รายงานการเปลี่ยนแปลงรายละเอียดโครงการ  
ในรายงานการวิเคราะห์ผลกระทบสิ่งแวดล้อม

โครงการโรงไฟฟ้าปลวกแดง (ครั้งที่ 5)

บริษัท ทีแอลที คอนซัลแตนท์ จำกัด

กันยายน 2564

## 2.2.1 การปรับเปลี่ยนผังองค์ประกอบโครงการ

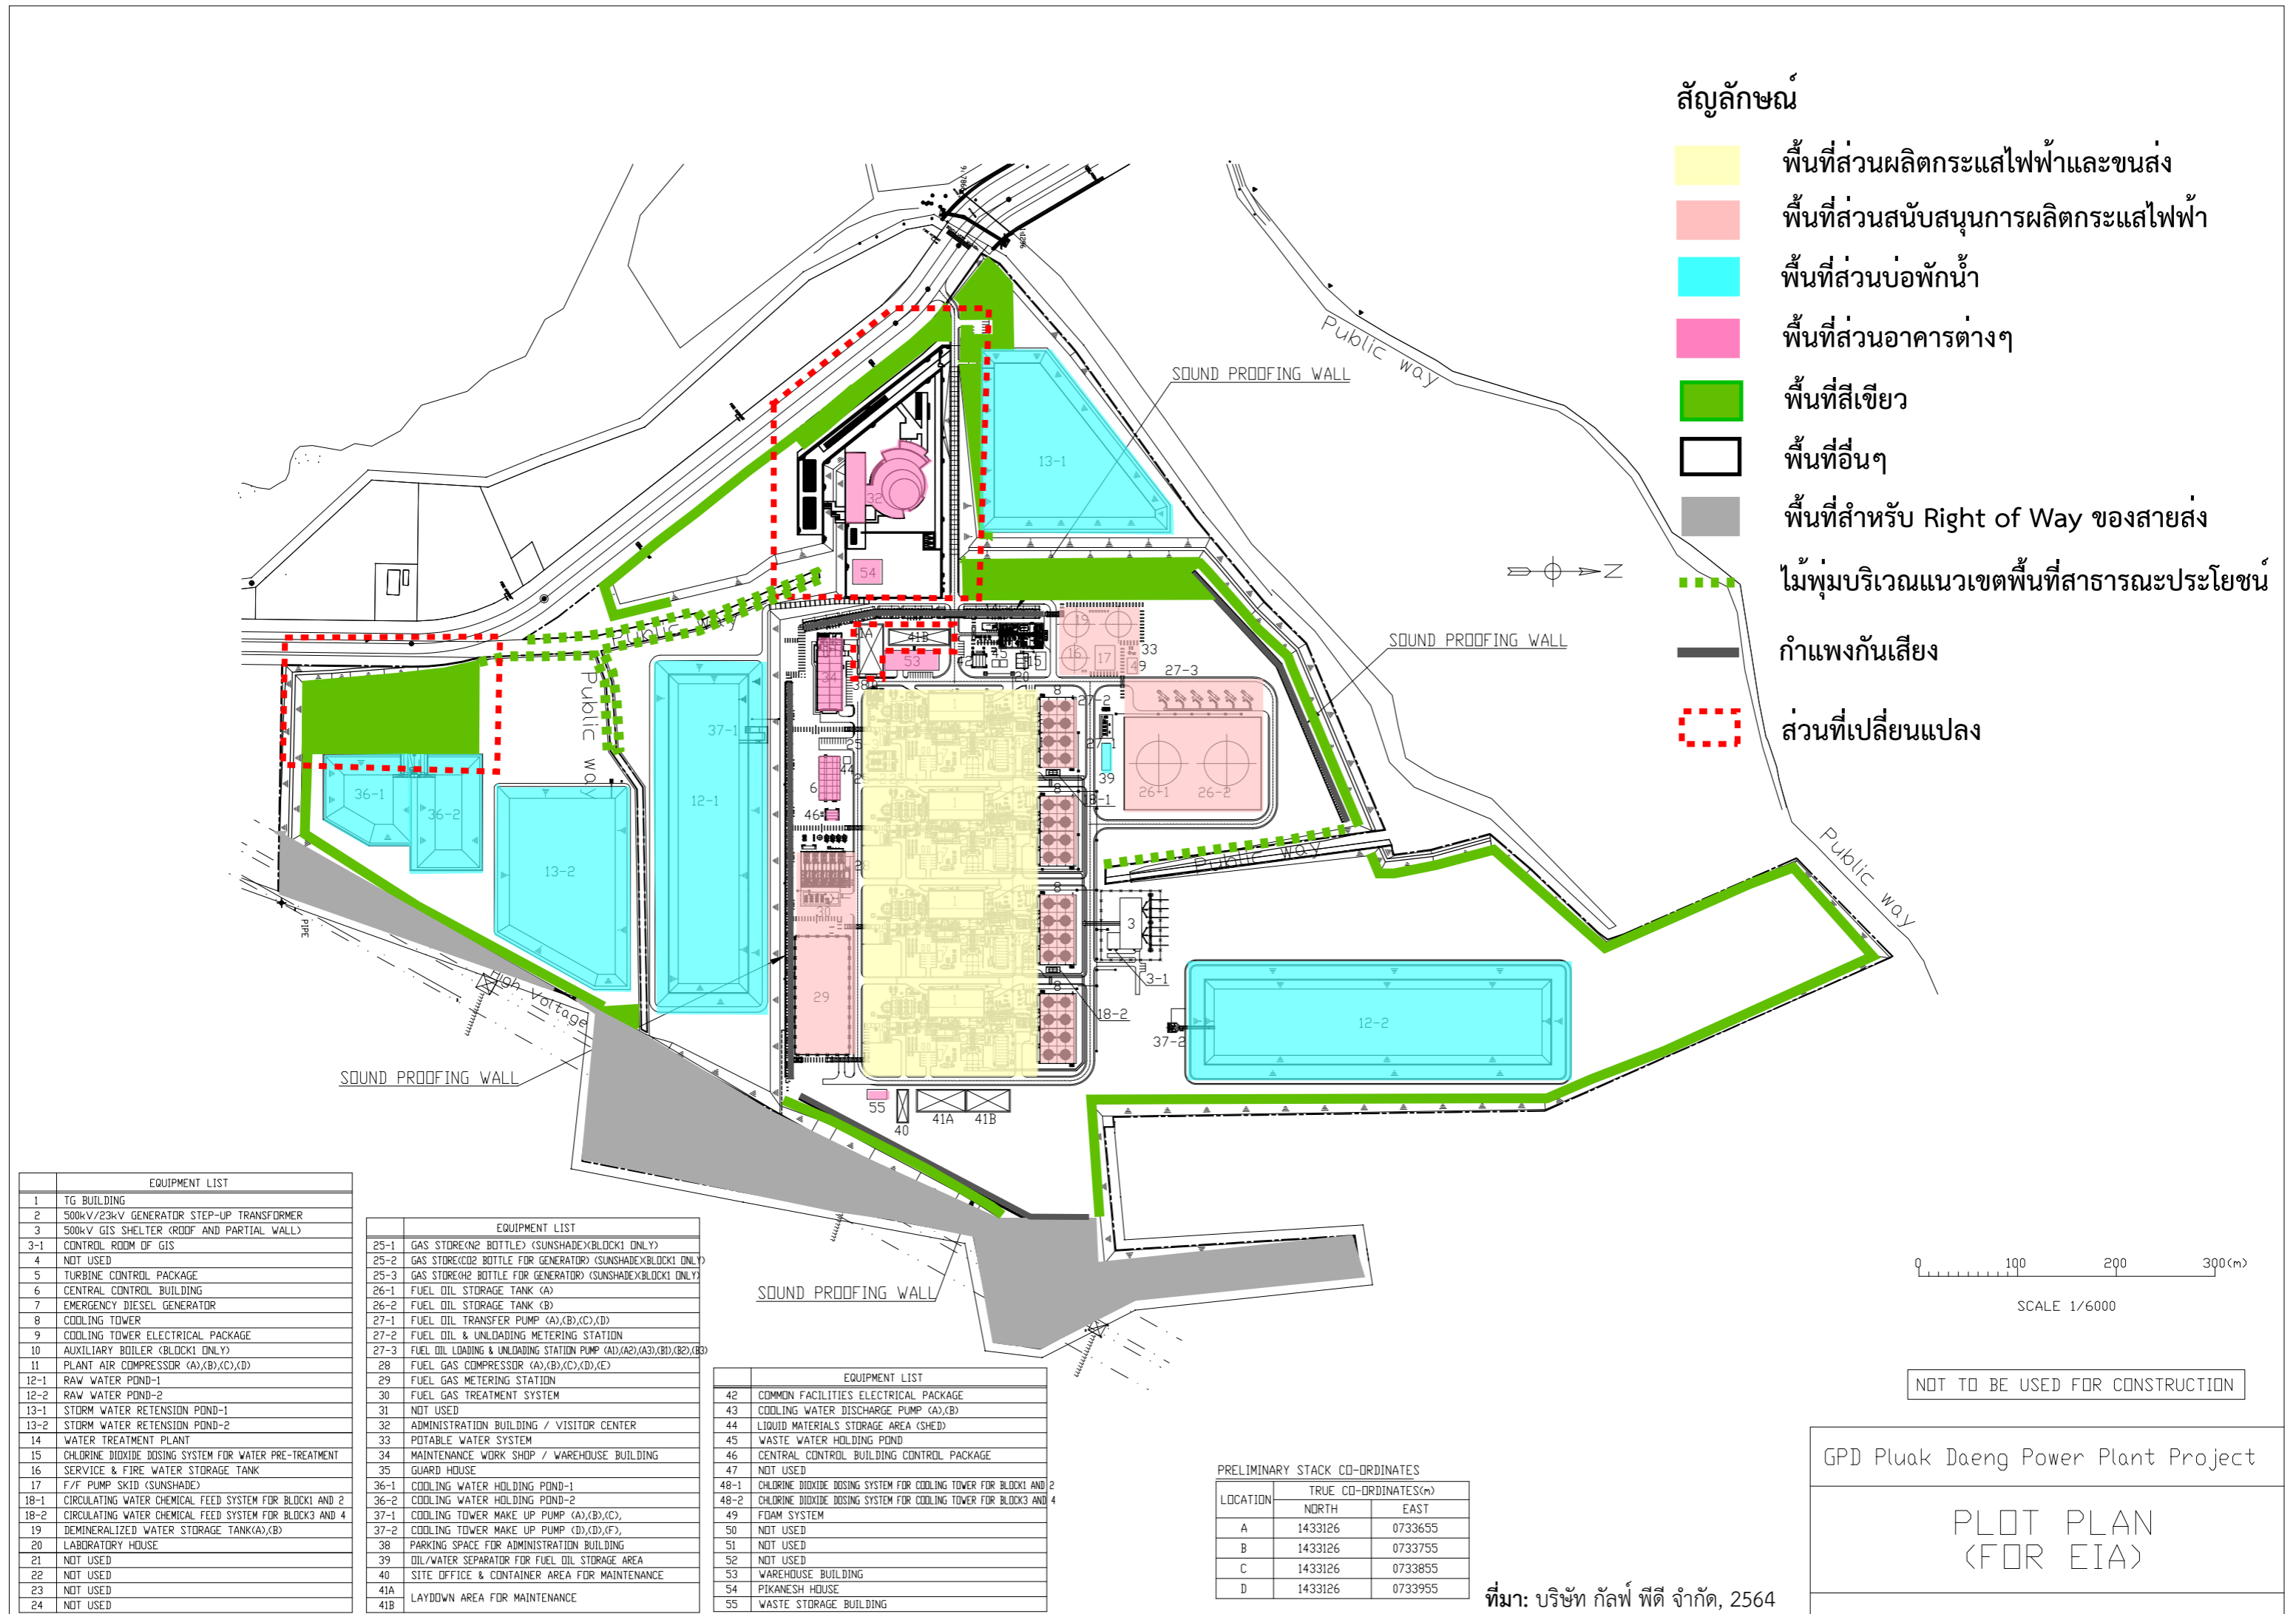
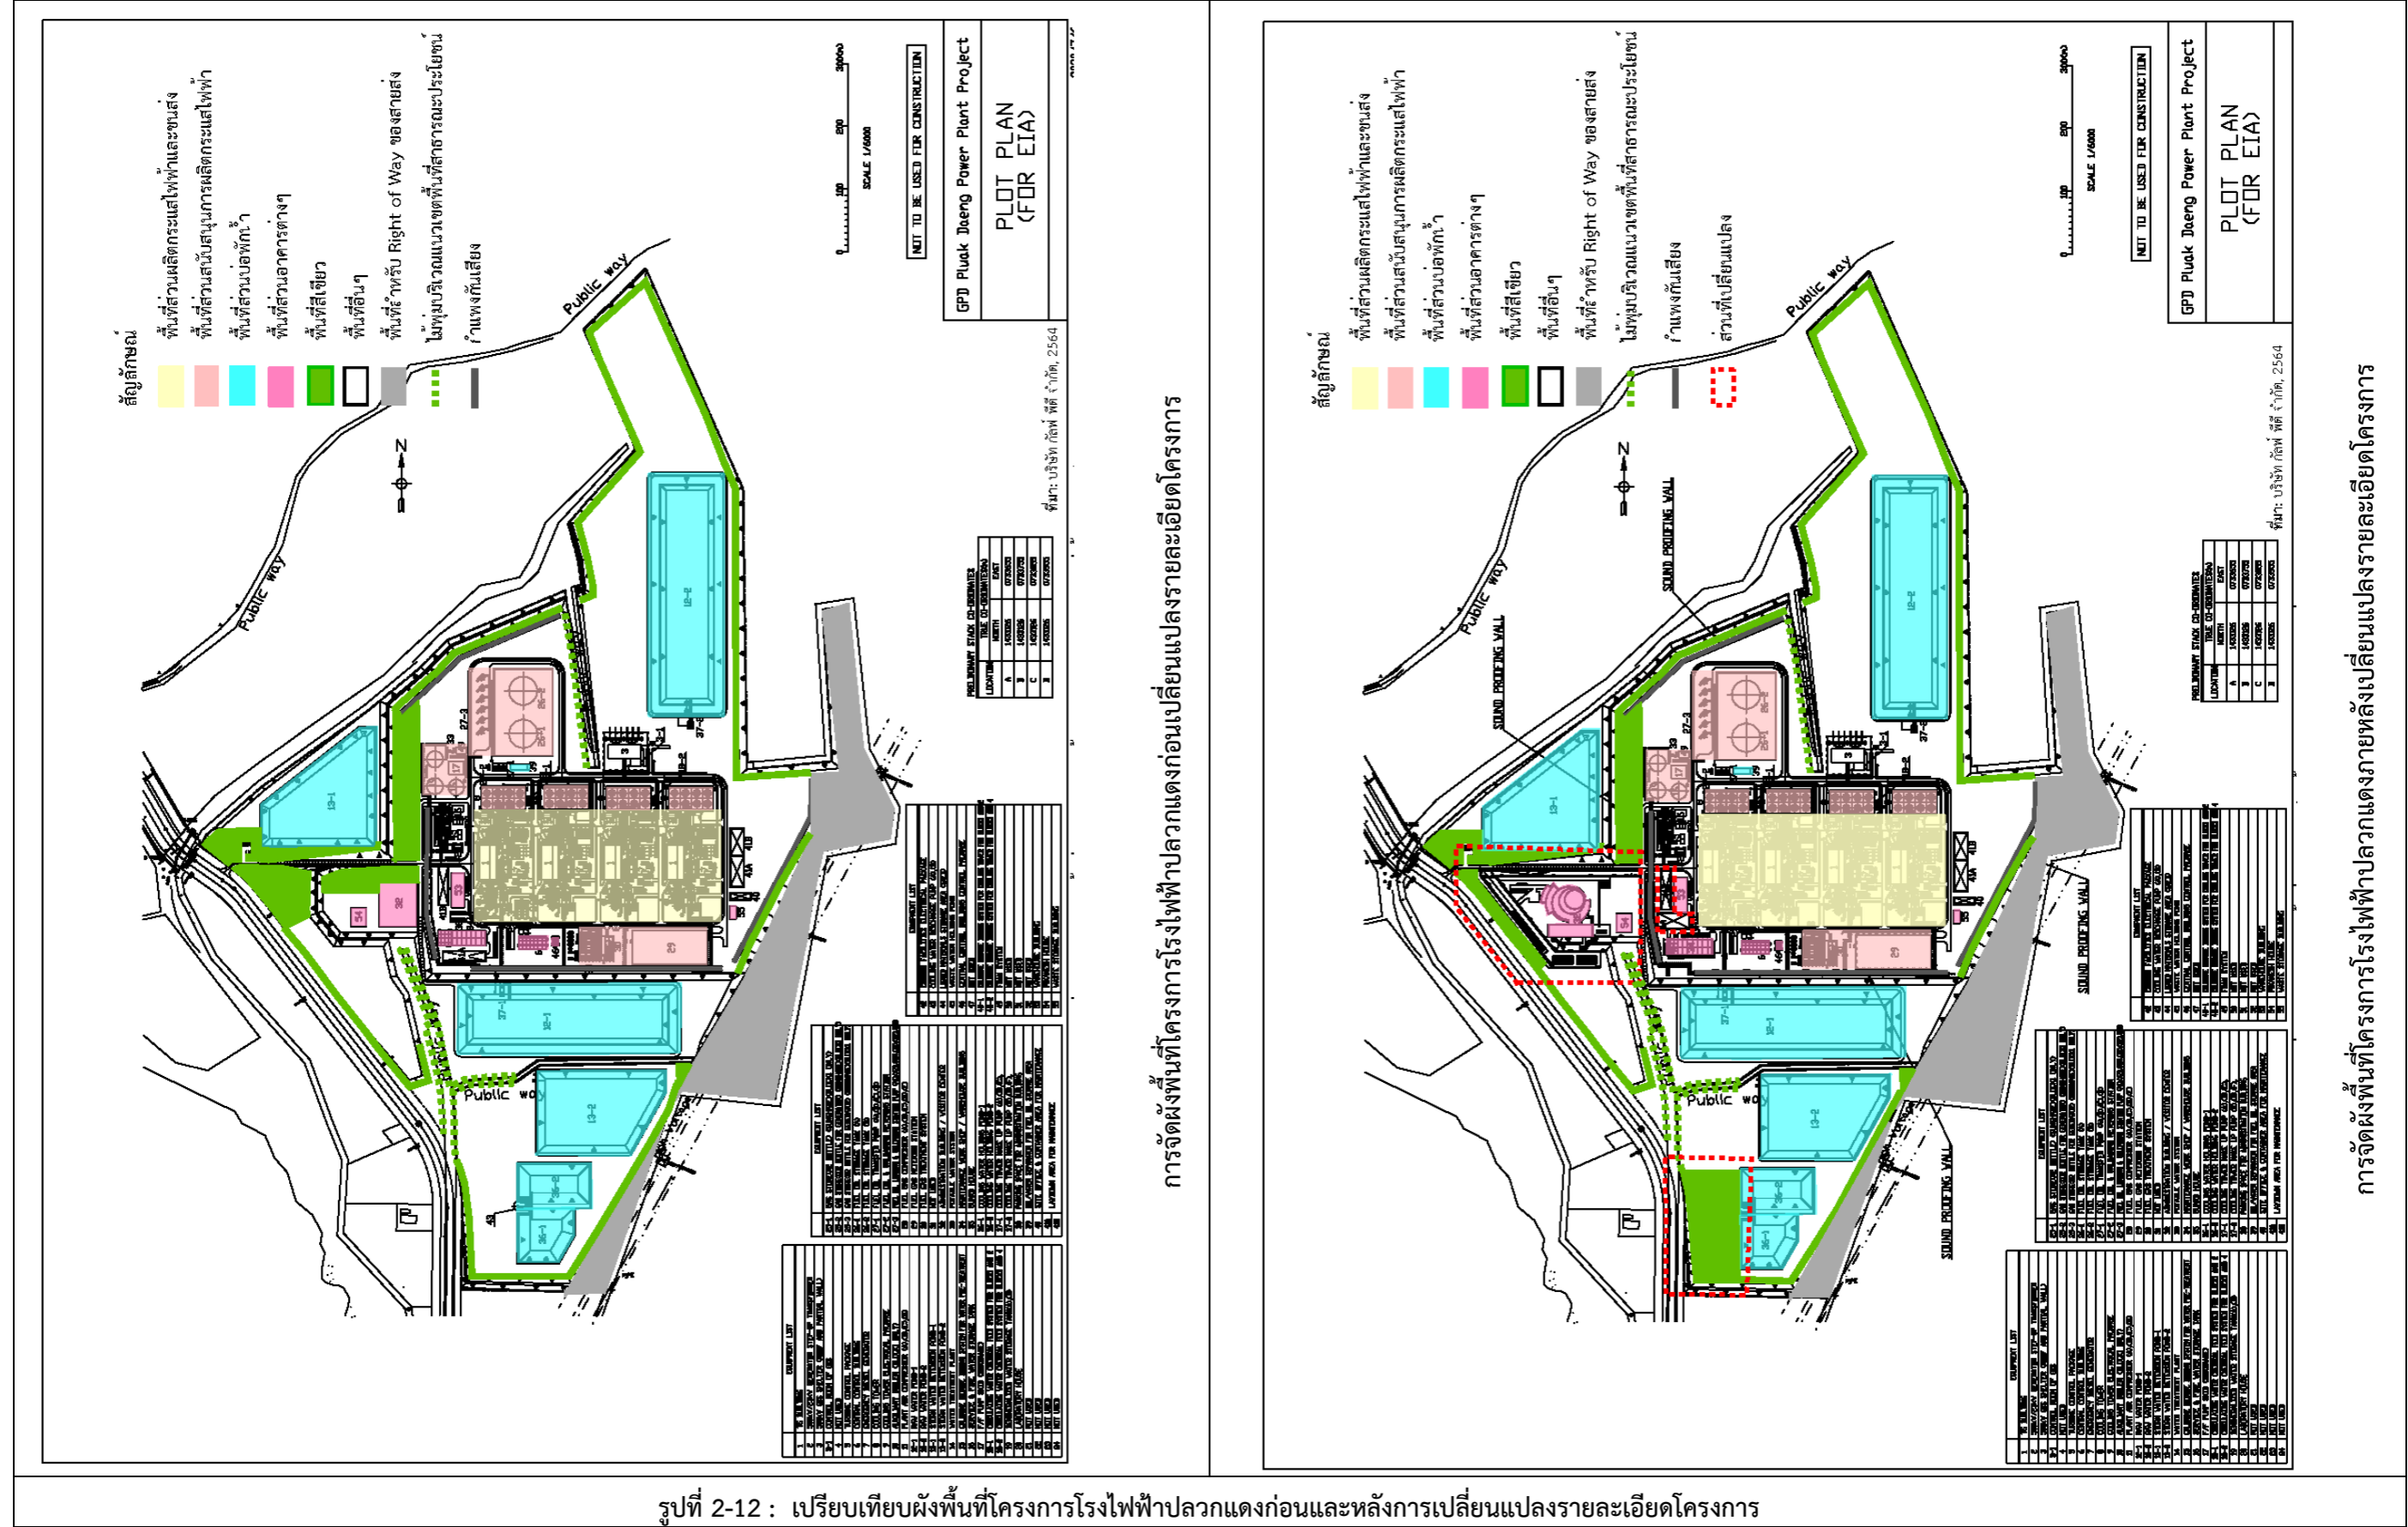
การขอเปลี่ยนแปลงรายละเอียดโครงการในรายงานการวิเคราะห์ผลกระทบสิ่งแวดล้อมโครงการโรงไฟฟ้าปลวกแดง (ครั้งที่ 5) มีการปรับเปลี่ยนองค์ประกอบโครงการโดยมีการย้ายตำแหน่งองค์ประกอบต่างๆ ดังนี้

(1) การย้ายพื้นที่อาคารสำนักงาน (Administration Building) และพื้นที่ส่วนต้อนรับ (Visitor Center) โดยสลับตำแหน่งกับศาลาพิกเนต (ดังรูปที่ 2-11 และรูปที่ 2-12) รวมถึงขยายพื้นที่อาคารดังกล่าวซึ่งจะส่งผลให้พื้นที่อาคารสำนักงาน และพื้นที่ต้อนรับ มีขนาดเพิ่มขึ้นจาก 2,100 เป็น 5,600 ตารางเมตร และมีพื้นที่ส่วนด้านข้างพื้นที่อาคารสำนักงานด้านทิศตะวันตกเฉียงใต้ และทิศใต้ เป็นพื้นที่ทางเดิน และพื้นที่จอดรถ ซึ่งขนาดพื้นที่ดังกล่าวจะถูกรวมอยู่ในหัวข้อพื้นที่อื่นๆ ดังตารางที่ 2-6

(2) การย้ายตำแหน่งพื้นที่สีเขียวบริเวณพื้นที่อาคารสำนักงาน (Administration Building) และอาคารต้อนรับ (Visitor Center) ไปอยู่บริเวณบ่อพักน้ำหล่อเย็น (Cooling Water Holding Pond) (ดังรูปที่ 2-11 และรูปที่ 2-12) โดยส่วนคงส่วนที่เป็นแนวกันชนริมรั้วโครงการ (Buffer Zone) ไว้ และคงขนาดพื้นที่สีเขียวทั้งหมดภายในพื้นที่โครงการไว้ 45,137 ตารางเมตร เท่ากับก่อนการปรับเปลี่ยนผังองค์ประกอบโครงการ
